Betreff: Parkpflege- und Entwicklungskonzept Ossenmoorpark

Hier: Dokumentation der Öffentlichkeitsbeteiligung

Dokumentation der Öffentlichkeitsbeteiligung
zur Vorplanung für den 2. Bauabschnitt
„Stadtwäldchen“ vom 07.10.2017

7.2 VORENTWURF STADTWÄLDCHEN, MAßSTAB 1:500, STAND 04.07.2017 (FREIRAUMPLANUNG BECKER NELSON)

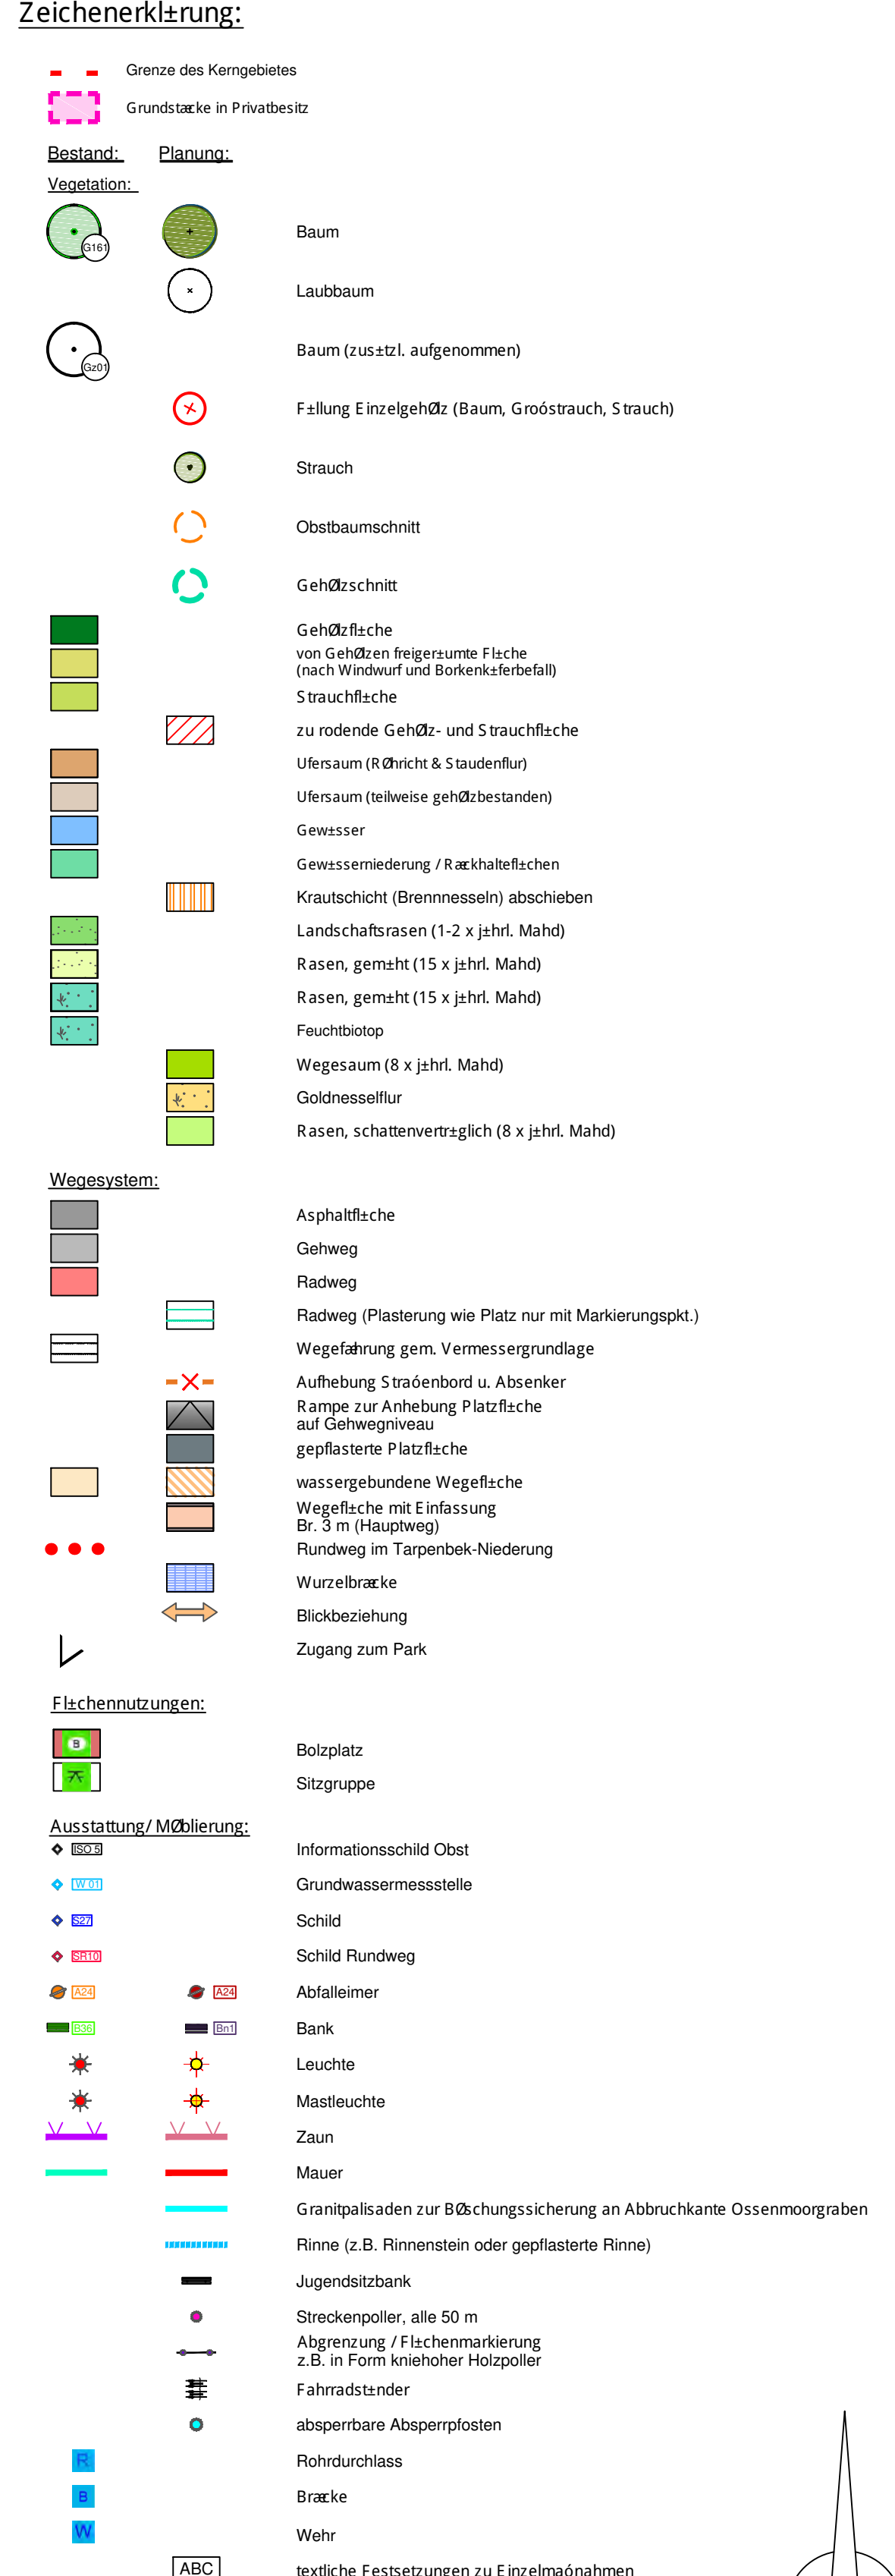
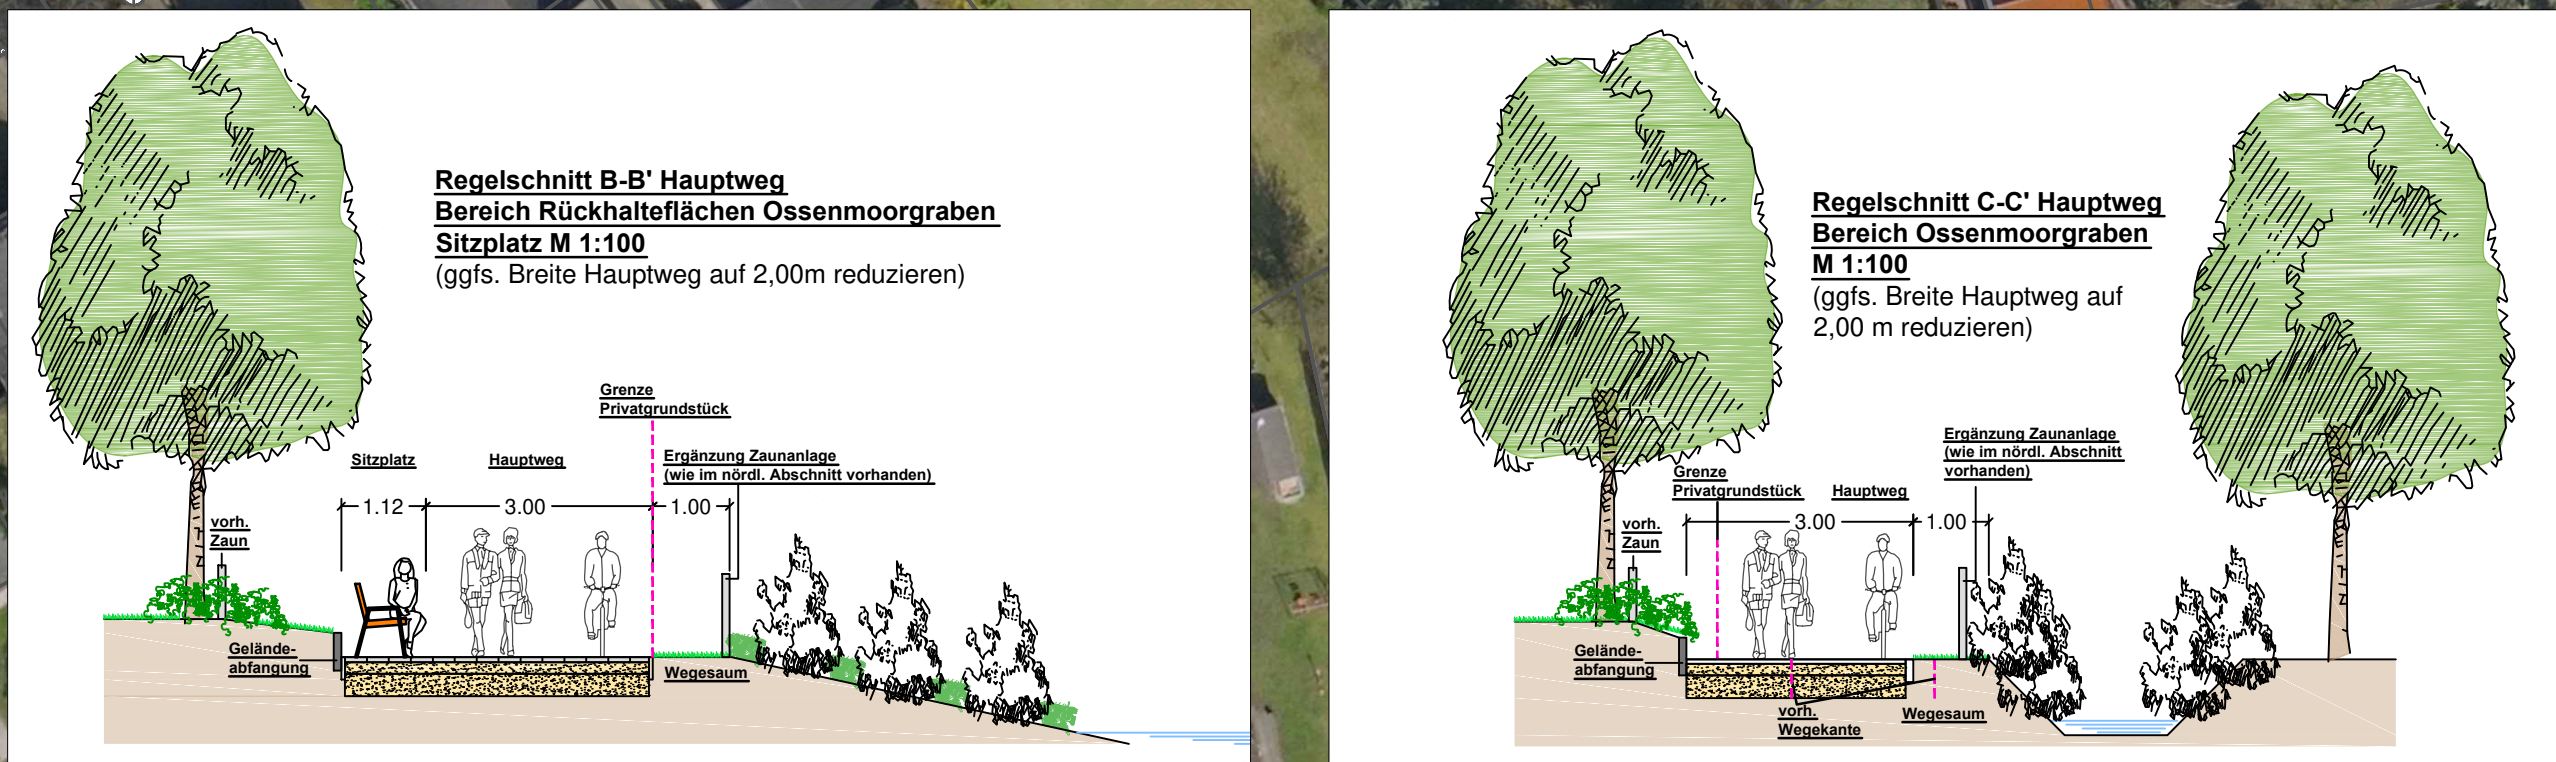
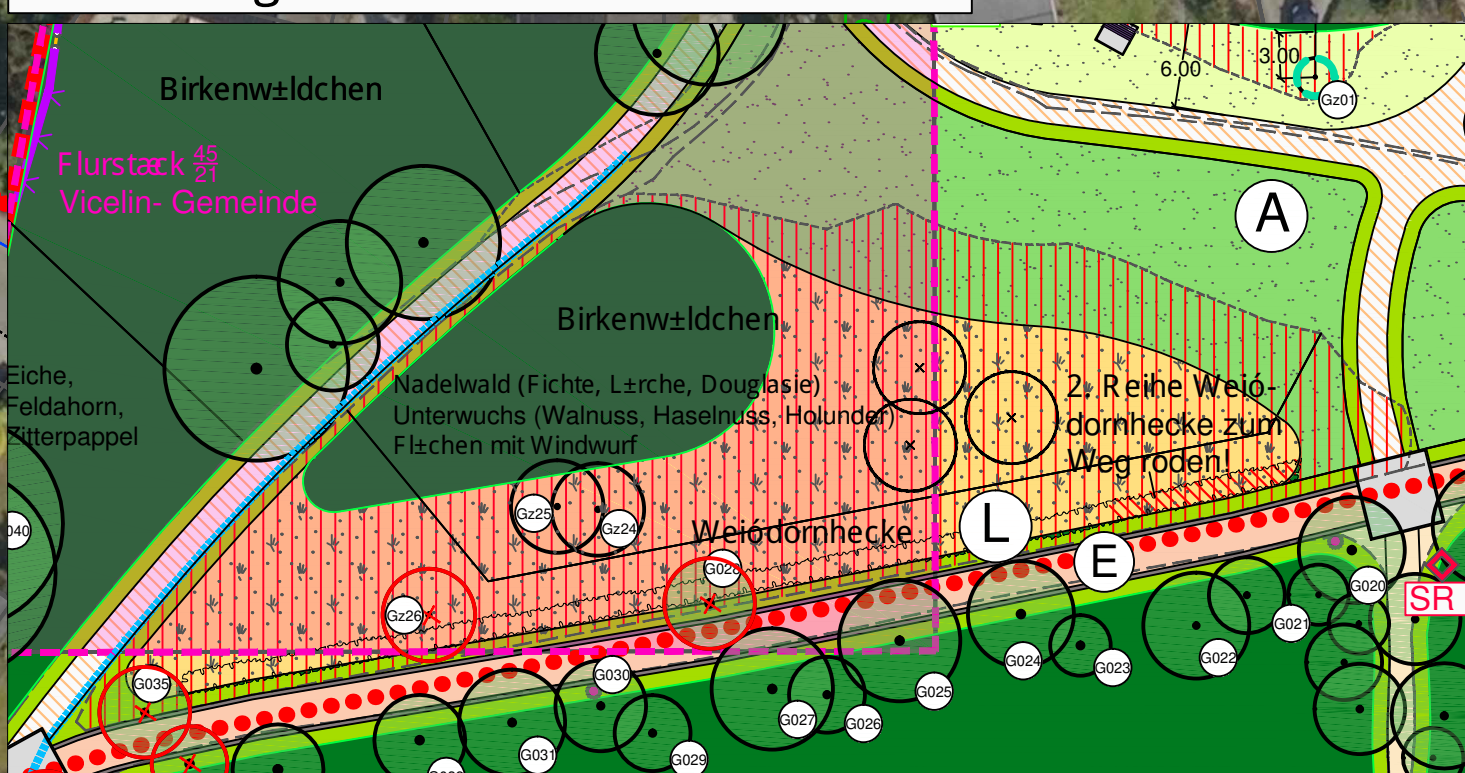
A) Festwiese	
	Es ist zu klären, in welchem Umfang diese Wiese den Charakter einer Festwiese haben muss. Die KG Vicelin nutzt z.Zt. diese Wiese am 3. Advent für die Waldweihnacht. Das Sommerfest des Förderkreises findet seit einigen Jahren rund um den Mühlsteingrill neben dem Fossi-Haus statt. - bei möglichen anderen Nutzungsvorstellungen durch die Kirchengemeinde sollte hier neu gedacht werden - ausgegangen von einer Nutzung im Dezember, sollte kein Landschaftsrasen verwendet werden, sondern hier eine Blühfläche/artenreiche Wiesenfläche entstehen, die einmal im Jahr gemäht werden muss - die Bänke bitte nicht mehr als mit 1,5 m Abstand vom Weg aufstellen - Der auf dem Plan eingezeichnete Weg als Verlängerung des „Nordweges“ durch die Festwiese entfällt, da der Nordweg nicht gebaut wird

L) Weißdornhecke	
	Die Hecke soll erhalten bleiben. Dazu ist es nötig, den Weißdorn freizustellen und Licht zu verschaffen, teilweise größere Bäume, die die Weißdorne beschatten (Ahorn, Pappel. Eiche, dreiarmlige Weide u.a.) entweder herauszunehmen oder aber im Kronenbereich zu beschneiden. Ein Verbleiben der Stämme als stehendes/liegendes Totholz ist sinnvoll. - Rückschnitt ja, aber ein Zurücksetzen auf den Stock sollte vermieden werden. - Von der Hecke bis zum beginnenden Gehölzsaum in Richtung Wiese (Bestückung mit Vogelnährgehölzen wie Pfaffenhütchen u.a.) sollten 8 bis 10m frei von Bäumen bleiben. - Der Ahorn am Ende der Weißdornhecke sollte mit entnommen werden.

B) Neuer Weg im Norden	
	entfällt lt. Frau Werner, da die Forstbehörde interveniert hat. Der Förderkreis begrüßt den Wegfall, da so den Tieren im Park ein weiteres, relativ ungestörtes, Refugium erhalten bleibt

Station/ Thema	Lob	Anregungen	Kritik
C) Bolzplatz			
	Ein Roden der Stubben würde massive Erdbewegungen bedingen. Es sollte lieber eine Ausfräsung der Stubben stattfinden - den Picknickplatz und die Nutzfläche des Unterstandes lieber mit gut gegründeter Pflasterung versehen. Platten bergen die Gefahr der Unterminierung durch Wühlmäuse - Der Unterstand könnte mit drei Bänken bestückt werden. Eine Schließung der Westseite würde ein Verweilen auch bei schlechterem Wetter möglich machen

D) Umgestaltung Straßenquerung			
	Die Umgestaltung durch Aufpflasterung wird begrüßt. - Eine Installation von Bänken an dieser Stelle sollte entfallen, da niemand sich an die Straße setzt, um den Verkehr zu beobachten. - Fahrradständer sollten besser im Bereich des Bolzplatzes aufgestellt werden - Die Ausleuchtung der Straßenquerung muss verbessert werden

E) Hauptweg			
	Als Hauptweg wird hier der Weg bezeichnet, der diagonal durch diesen Teil des Parks läuft. - Eine Pflasterung für den Weg würde wieder mehr Versiegelung bedeuten. Eine wassergebundene Wegedecke ist die richtige Lösung. Zusätzlich zur Wegebreite sollten jeweils noch 20 cm hinzukommen, die auch ruhig überwachsen werden können. Ein weiterer Hauptweg, der parallel zum Bach verläuft, ist in dieser Bearbeitung nicht erwähnt. Der unten stehende Passus ist dem Maßnahmenplan aus der Sitzung des Ausschusses Stadtentwicklung und Verkehr vom 15.2.2015 entnommen: <i>„7. Umgestaltung Ossenmoorgraben</i> <i>Eine große Aufgabe ist die Umgestaltung des Ossenmoorgrabens zu einem ökologisch wertvollen Gewässer, das dem Parkbereich eine höhere Aufenthaltsqualität verleiht und den begleitenden Weg zu einem interessanten Erlebnis verändert. Hierzu sind nach den entsprechenden wasserwirtschaftlichen und ökologischen Vorplanungen Rodungs-, Erd- und Wegebauarbeiten erforderlich. Umsetzung Jahr 2017“</i> Dieser Weg soll wohl erst entwickelt werden, wenn der Bachlauf bearbeitet wird. Die Zeitabläufe sind aber nicht beschrieben. Als Merkpunkte seien jedoch schon jetzt erwähnt: - der Weg hat eine Schiefelage zum Bachlauf, eine Schwierigkeit für Senioren mit Rollatoren - Die großen Pappeln sollten eingekürzt werden und als Nisthölzer für Spechte stehen bleiben (nun nach Xavier z.T. erledigt) - Die Schilder des Rundweges Alsterland sind kaum mehr richtig zu lesen - Die Standorte der Bänke sollten überprüft werden - Wenn eine Beleuchtung von Parkwegen diskutiert wird, sollte es dieser Weg sein und mit insektenfreundlichen Lampen ausgerüstet werden

F) Lichtung entwickeln			
	Ein Sichtfenster aus der Fläche F auf das Biotop Rückhalteflächen könnte erwogen werden		
G) Rückhalteflächen öffnen			
	Diese Flächen sind als Biotop sehr wertvoll. Es sollte keine gravierenden Eingriffe geben, die gemischte Vegetation sollte gefördert werden. - Von der Brücke aus sollte ein Sichtfenster auf das Biotop ermöglicht werden. Dazu müsste ein Erlenstamm links von der Brücke entnommen werden. - Die Erlen an der Brücke sollten grundsätzlich erhalten bleiben. - Der Feuchtbereich sollte im Frühjahr gemäht und die Mahd abgefahren werden.

Station/ Thema	Lob	Anregungen	Kritik
H) Hauptweg am Graben			
	- Die Krone der hohen Pappel sollte abgenommen werden, der Restbaum stehen bleiben. Zwei weitere Pappeln am Knick des Weges sollten entnommen werden. Die Stämme könnten z.B. zur Abgrenzung des Feuchtbiotops verwendet werden. - Der Weg sollte bis an den Zaun zum Wäldchen der Atrium-Siedlung verlegt werden. Dadurch könnte der Spielraum zur Ufergestaltung des Baches vergrößert werden - Die Verteilung der Bänke auf diesem Wegabschnitt sollte überprüft werden. - Die Ufergebüsche sollten belassen werden - Sollte an eine Beleuchtungsfortführung gedacht werden, so ist zu bemerken, dass der Weg an den Atriumshäusern voll beleuchtet ist und öffentlich genutzt werden kann

I) Wiesenfläche gliedern			
	Das Feuchtbiotop soll mit einer Infotafel über die Wichtigkeit des Feuchtbiotops und mit dem Hinweis „Bitte nicht betreten“ versehen werden - In welchem Maße eine Abgrenzung der Wiesenteile sinnvoll ist (bitte nicht durch die im Stadtgebiet verteilten ultralangen Granit- Stelen), sollte diskutiert werden - Die Obstbäume im Bereich des Gedenksteins sind von Pilzen befallen und müssten ersetzt werden (ISO 8-10) - Ein qualifizierter Obstbaumschnitt würde den anderen Bäumen gut tun - Der Haag zwischen der Wiesenfläche und dem Bach ist eine Oase für Vögel und Kleingetier, Rückzugsmöglichkeit, Brutgebiet. Die 2 Pappeln zur Brücke hin sollten entnommen werden und als Totholz verbleiben, um dem Buschwerk noch bessere Bedingungen zu schaffen. Die Hasel sollten z.T. abgenommen werden, besonders die schräg wachsenden Stämme

J) Gehölzschnitt, ggfs. Erlen roden wassergebundene Weg überarbeiten			
K) Flächen vor Bänken befestigen			
	mit nicht mehr als 1m Tiefe
